改善箇所説明図

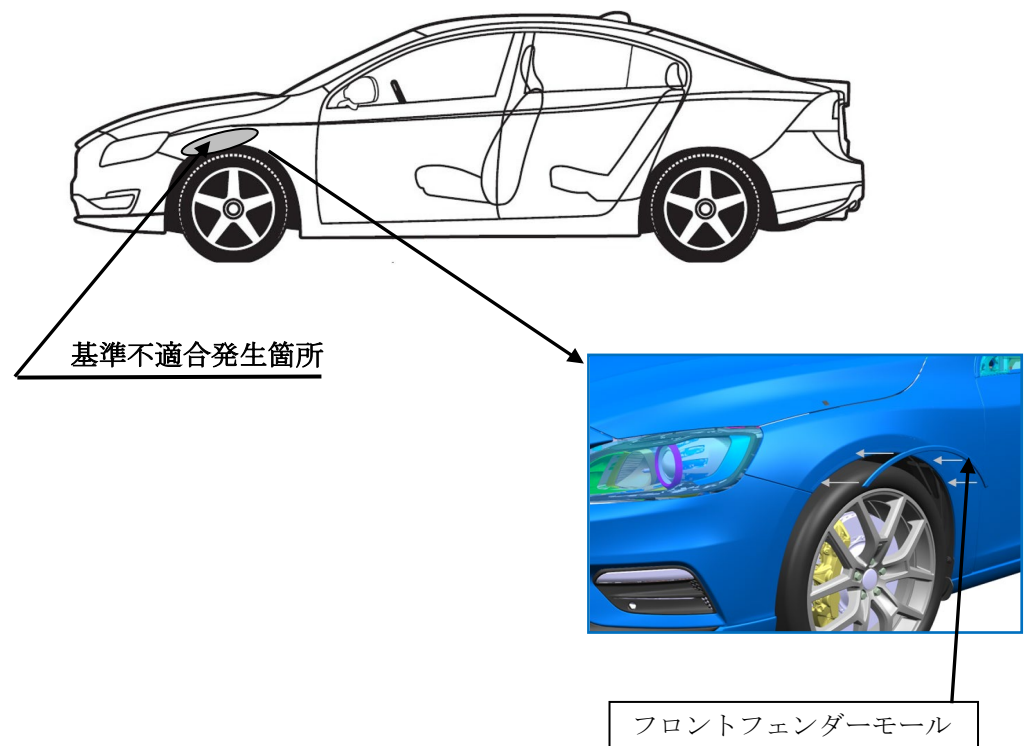
左右のフロントフェンダーにおいて、設計検討が不十分なため、ホイールがフェンダーから突出しているものがある。そのため、保安基準に適合しないおそれがある。

全車両、左右のフロントフェンダーにモールを取り付ける。

運転者席側ドアロアヒンジ取り付けボルト（下側）の頭に黄ペンを塗布する。
